Dato: 05.04.2022	sign.: MJ	SAG NR.: 21259	Tegn. nr.: 100.L
Rev: 08.11.2022			
Emne: GRUNDPLAN			Målt: 1 : 200
Kunde:			Tlf:
Byggeplads:			Tlf:

Dato: 07.04.2022	sign.: MJ	SAG NR.: 21259	Tegn. nr.: 102.J
Rev: 10.11.2022			
Emne:			Mål: 1 : 100
Kunde: ACTULUX			Tlf:
Byggeplads:			Tlf:

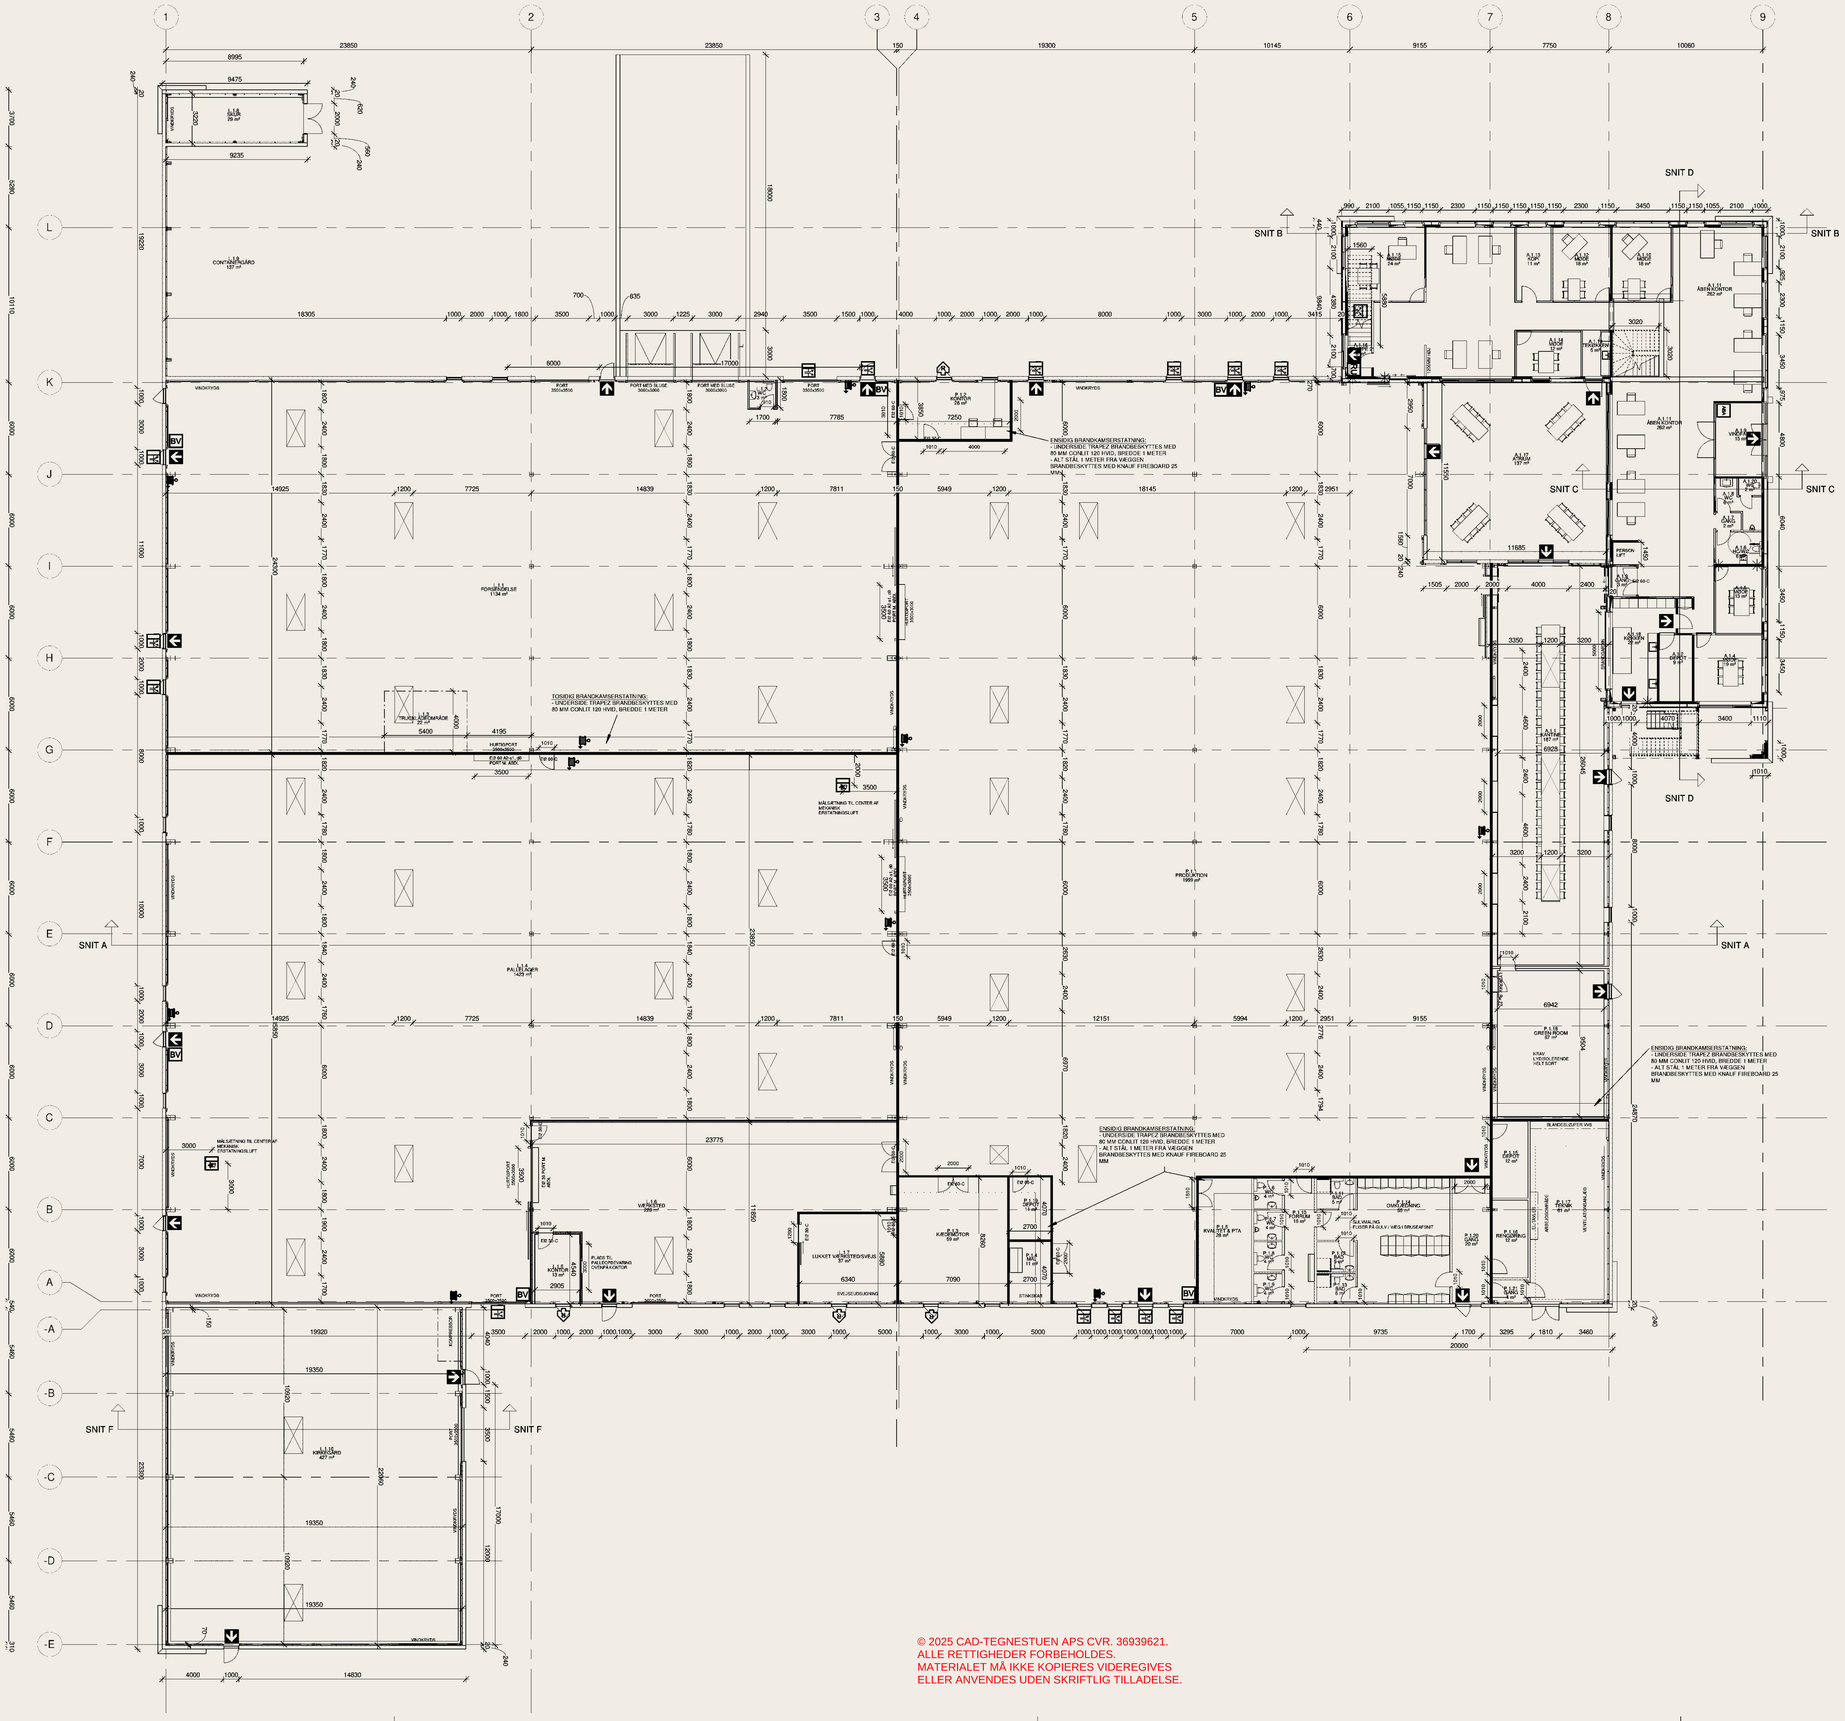
05.04.2022 - Væg mellem kantine og køkken er ændret til sandwichelement, Dør i greenroom tilføjet
07.04.2022 - Vinduespartier i modul 1-D og 1-B er ændret til døre for at fungere som flugtvej

07.04.2022 - 3 stk. ovenlys i kantine er tilføjet
12.04.2022 - Brandsignaturer tilføjet
13.04.2022 - Ekstra vinduer i mødelokale A.1.15 er tilføjet
25.04.2022 - Bøjler ved trappe ændret samt dør i mødelokale A.1.10

28.04.2022 - 6 stk. porte er ændret i højde fra 3000 til 3500mm - Døre markeret med sky er ændret i bredde til 2000mm
04.05.2022 - Vinduesparti 600x2400mm tilføjet i mødelokale A.1.10

01.06.2022 - Omfang af brandkamserstatning er tilføjet, Ekstra brandsignaturer tilføjet
08.06.2022 - Ovenlys ved rum P.1.19 er flyttet 1 meter mod modul 5

20.06.2022 - Ovenlysved rum P.1.19 er flyttet 1 meter tilbage til oprindelig placering på række med andre ovenlys
15.07.2022 - Brandkamserstatning rettet og beskrivelse hertil er tilføjet

20.09.2022 - Forsatsvægge i kantine og greenroom tilpasset som udført, Erstatningsluft og BV ved dør i modul K er flyttet over ved siden af port, Tosidig brandkamserstatning ved væg i modul G tilføjet

07.10.2022 - Ovenlys tilrettet som udført
08.11.2022 - Lift rettet til personlift

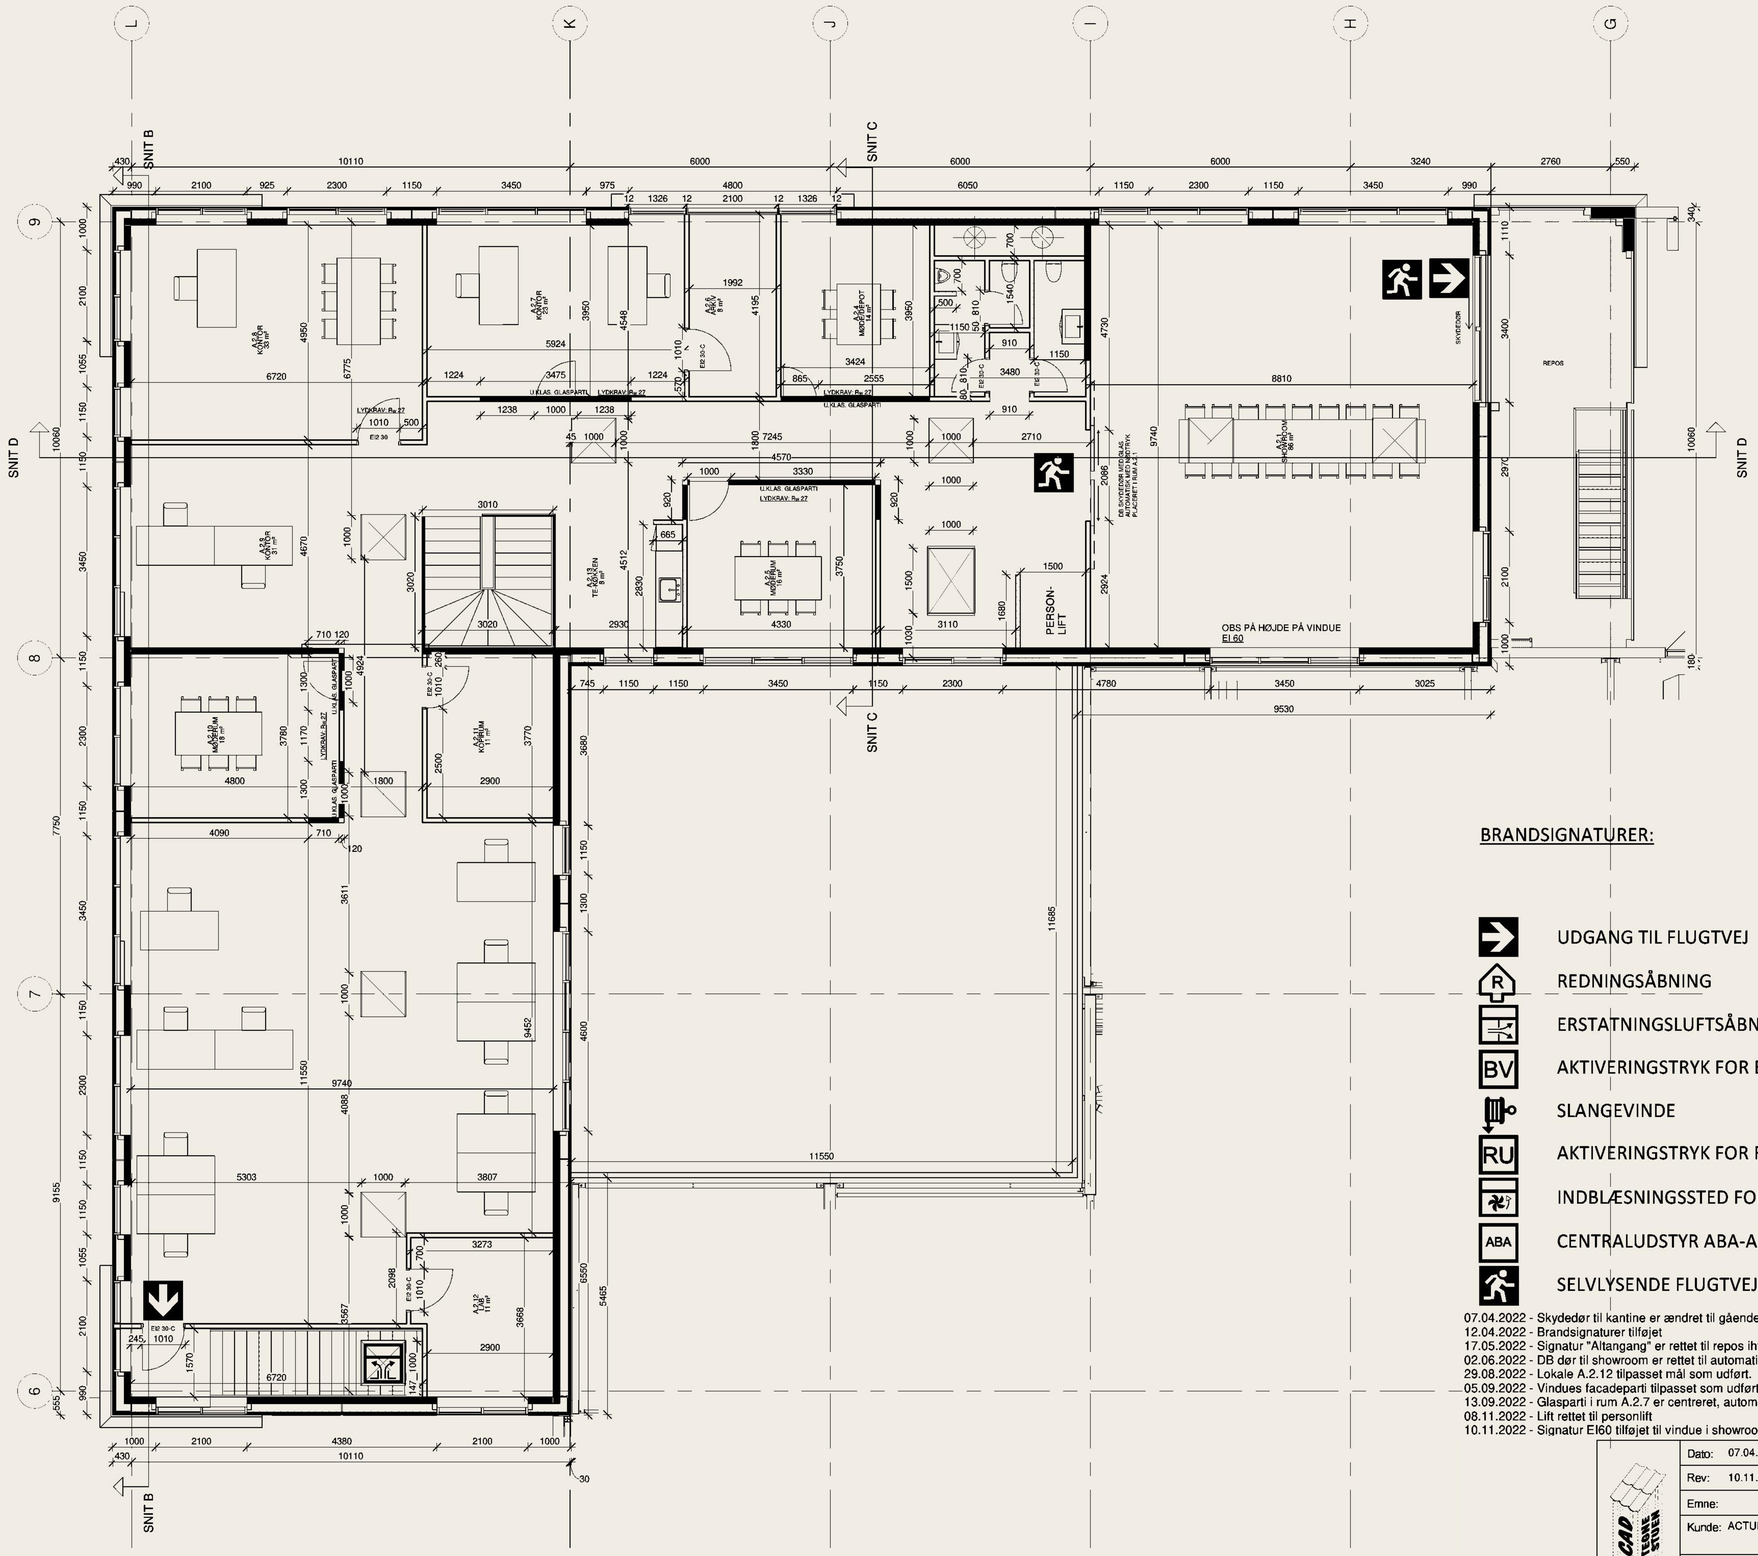
07.04.2022 - Skydedør til kantine er ændret til gående dør med glas iht. brandrådgiver
12.04.2022 - Brandsignaturer tilføjet
17.05.2022 - Signatur "Altangang" er rettet til repos iht. brand
02.06.2022 - DB dør til showroom er rettet til automatisk skydedør med nødtryk, Brandsignaturer tilføjet, Lydkrav tilføjet
29.08.2022 - Lokale A.2.12 tilpasset mål som udført.
05.09.2022 - Vindues facadeparti tilpasset som udført.
13.09.2022 - Glasparti i rum A.2.7 er centreret, automatisk skydedør monteret i rum A.2.7
08.11.2022 - Lift rettet til personlift
10.11.2022 - Signatur EI60 tilføjet til vindue i showroom
